臺南市政府工務局 函

主旨：檢送本局103年3月24日召開「臺南市政府建造執照及雜項執照簽證項目抽查復核小組」103年度第3次復核會議會議紀錄，請查照。

103 年度第 3 次執照復核會議會議紀錄

(提案七附件)

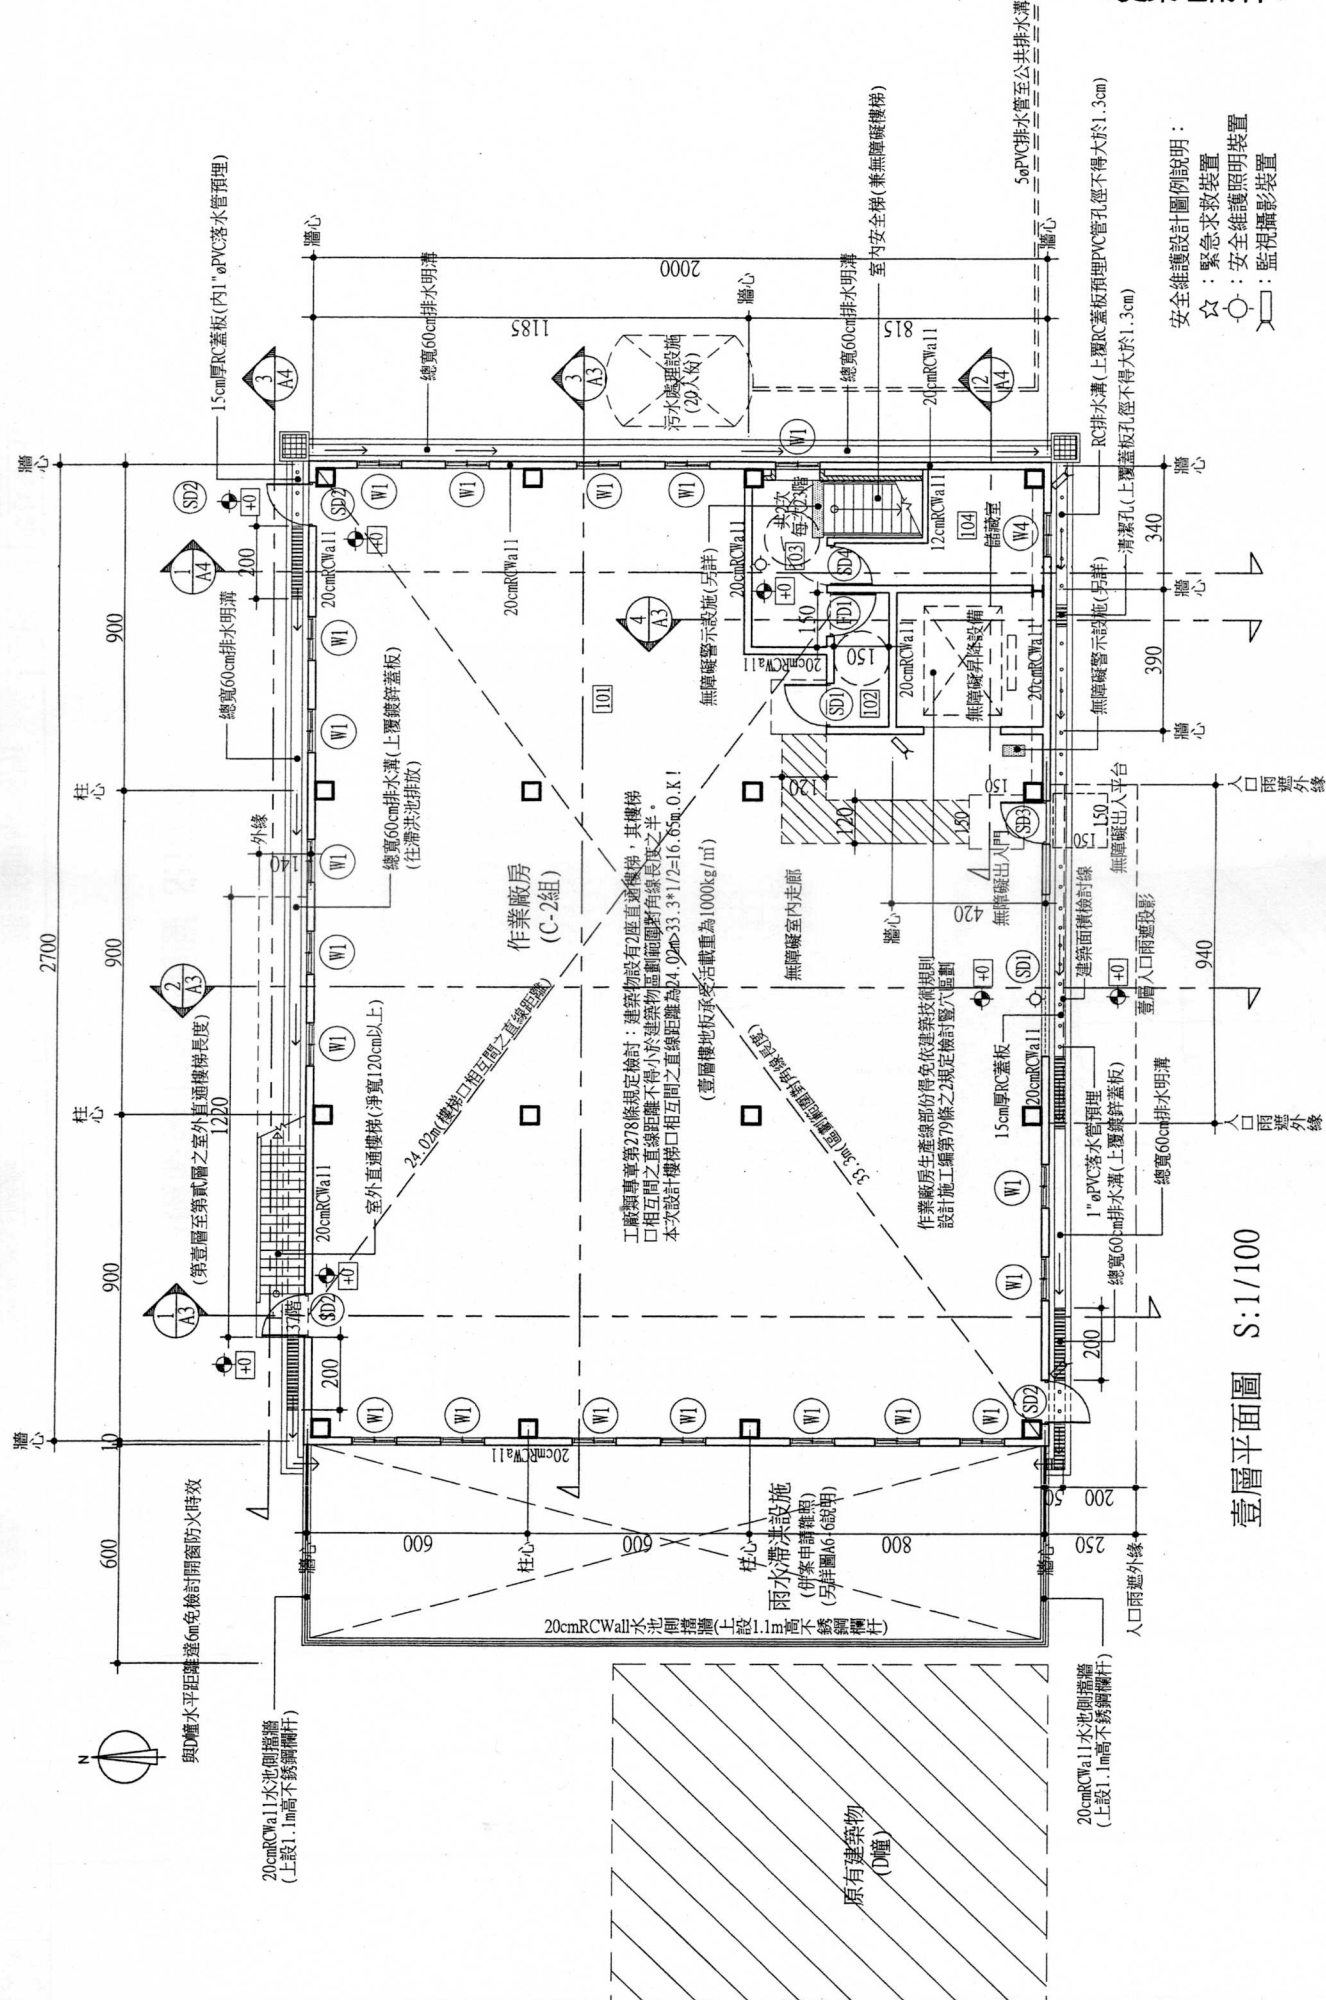
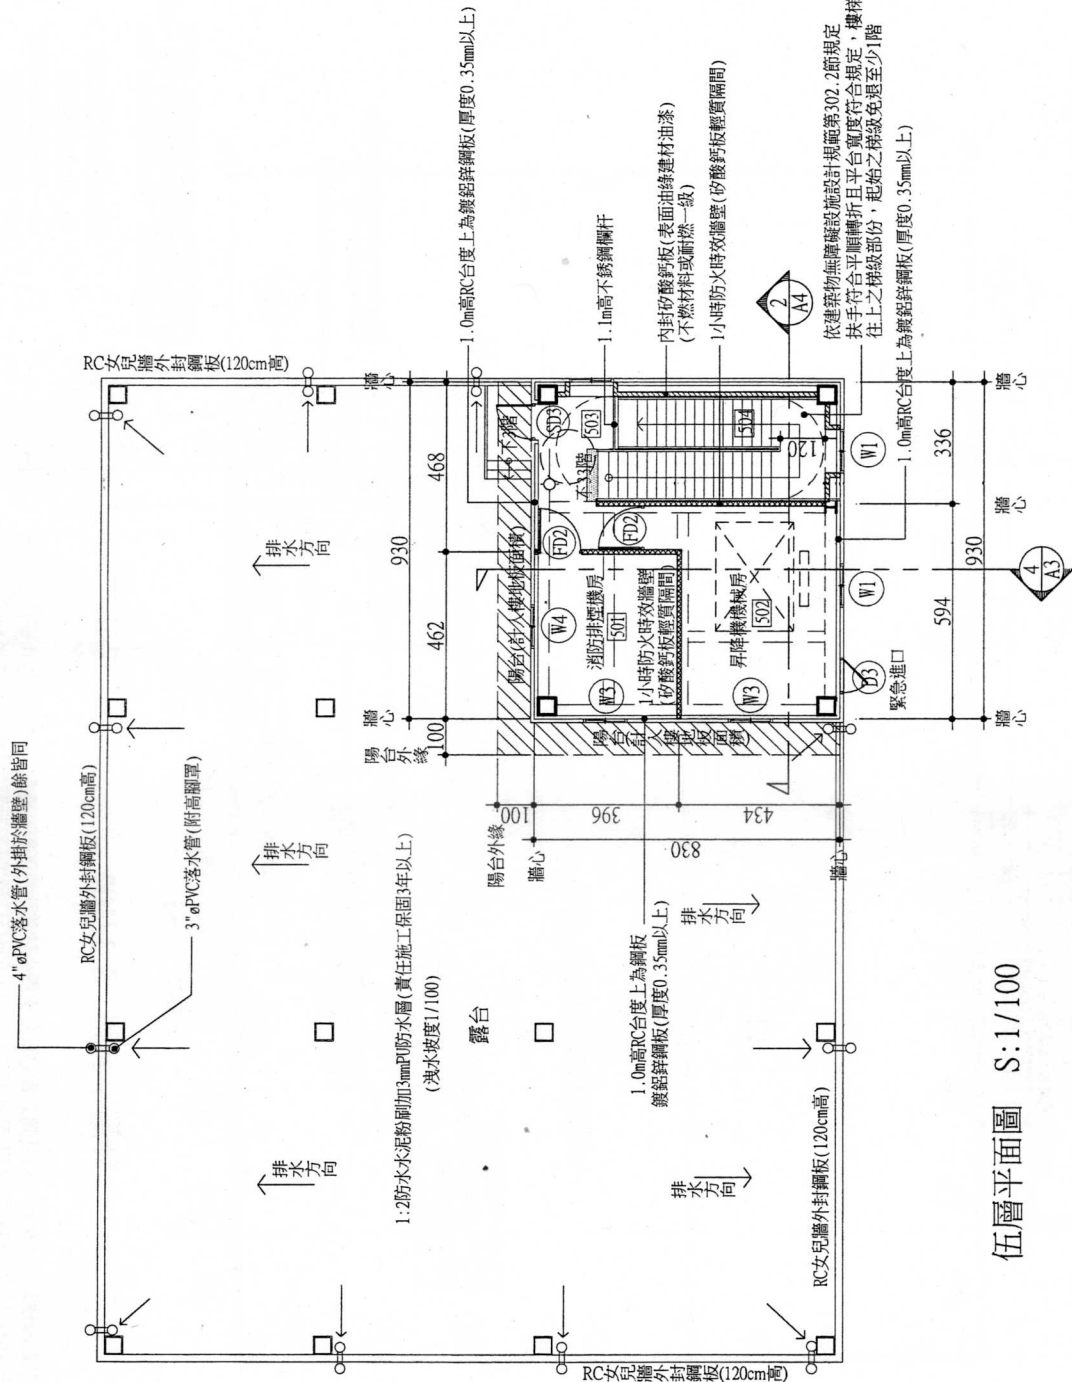
- 一、本次申請建築物（如附件）之右上樓梯全部作於室外，是否

可以認定為「室外安全梯」？

- 二、再者，本次申請新建建築物之廁所，已於第2層部份設置無障礙廁所，且男女便器數量均已於第2層設置滿足使用量，不必於第3層以上設置廁所，是否有必要於第4層以上再設置無障礙廁所？

本案建築物右上樓梯雖全部作於室外，但其上下路徑仍須經過室內，爰無法認定為「室外安全梯」。又無障礙廁所如設置於第2層，已符合建築技術規則設計施工編第167條之3規定，其餘樓層得免再設置無障礙廁所。

決議：

- 一、本案建築物右上樓梯無法認定為「室外安全梯」。
- 二、本案已於第2層設置1處無障礙廁所，爰依建築技術規則設計施工編第167條第3項規定，由起造人立具「未聘用身心障礙員工於第3層以上樓層廠房空間操作」之切結書，得免於第3層以上再增設無障礙廁所。
- 三、本案無障礙廁所之設置疑義係採個案認定，本決議並副知工務局使用管理科，俾作為竣工勘檢之依據。
